PROGETTO	Procedura semplificata per le operazioni di bonifica - Art. 242-bis D.Lgs. 152/06 STRALCIO 1A - EDIFICIO MULTIPIANO PARCHEGGI (silo) STRALCIO 1B - TERMINAL BUS Progetto esecutivo
----------	--

COMMITTENTE	Comune di Pescara
UBICAZIONE	Area di risulta della ex stazione ferroviaria

Relazione Tecnica asseverata

Foto 1 - Planimetria tratta dal P.S.C.

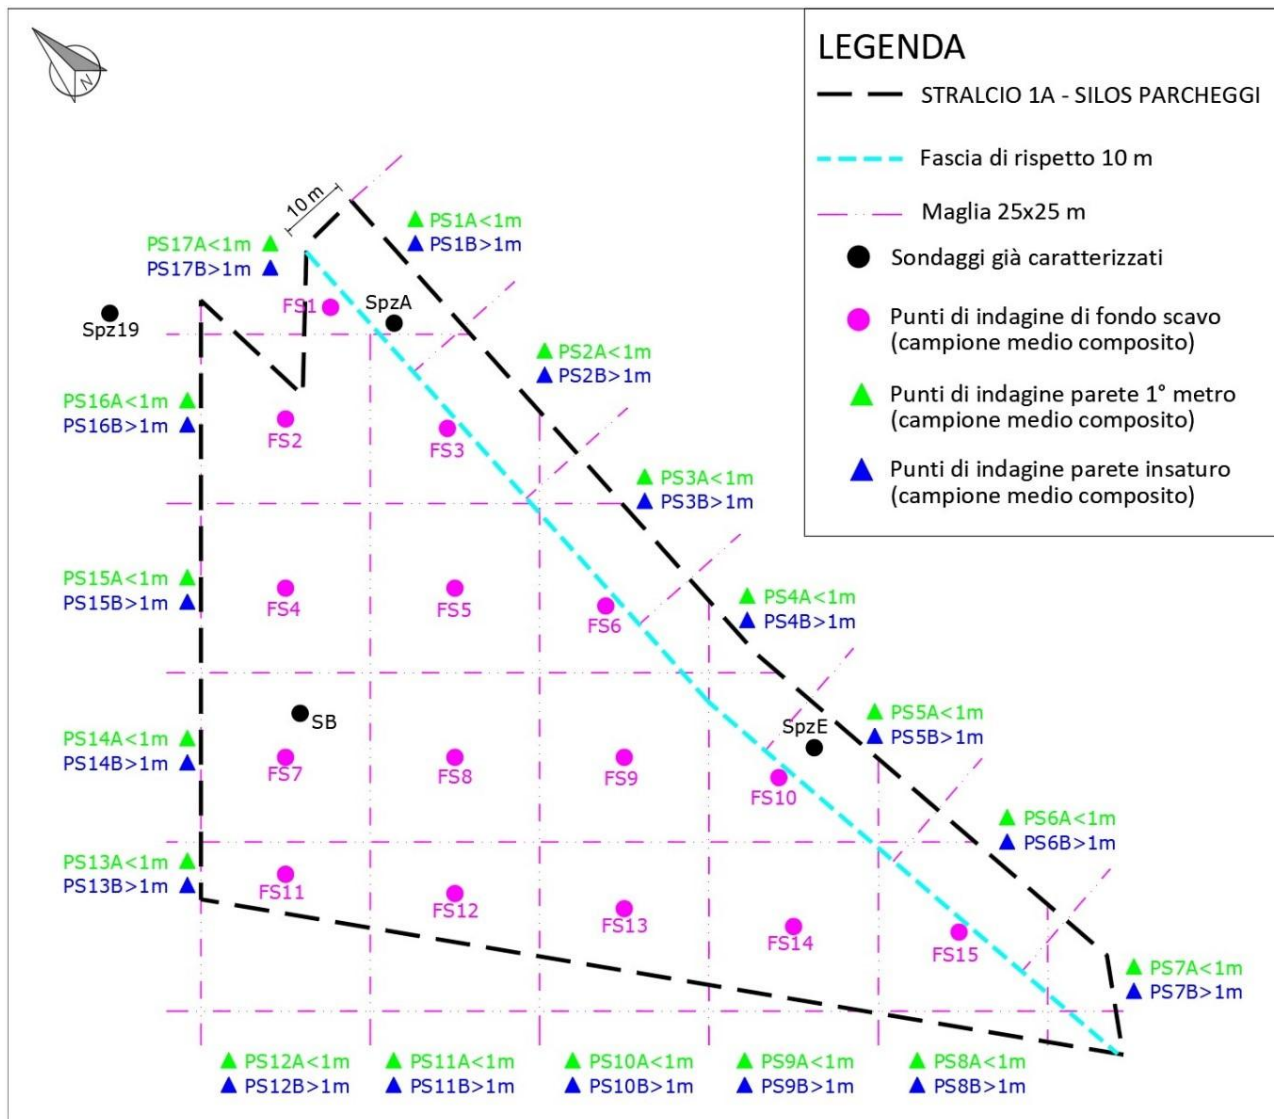
La delimitazione del cantiere è costituita da una lamiera posata lungo il perimetro dell'area di intervento, come da progetto di bonifica approvato.

La linea di posa della recinzione è stata adattata alle effettive esigenze dei proprietari dei lotti adiacenti per limitare al minimo il disagio durante l'esecuzione dei lavori e, pertanto, la prevista fascia di rispetto di 10 metri cade a cavallo della recinzione; in parte fuori ed in parte dentro.

Foto 6 - Veduta dell'area oggetto di scavo

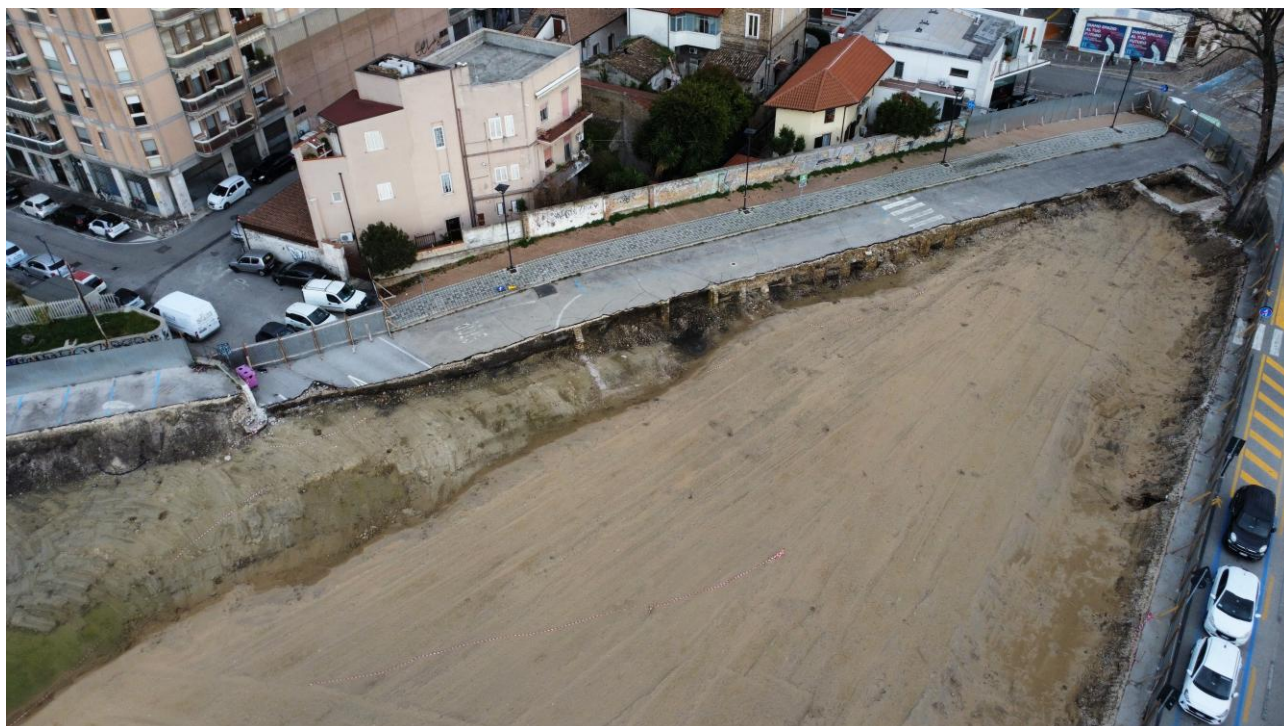
La profondità degli scavi, come da progetto, è approssimativamente tra i 2,80 m ed i 3,00 m.

Vista la profondità attuale degli scavi e vista la distanza degli stessi dai fabbricati adiacenti, si sconsiglia di avanzare ulteriormente con la linea di scavo verso i fabbricati.

Questo per evitare di interferire sulla stabilità delle fondazioni degli edifici, rimuovendo strati di terreno ampiamente consolidato.
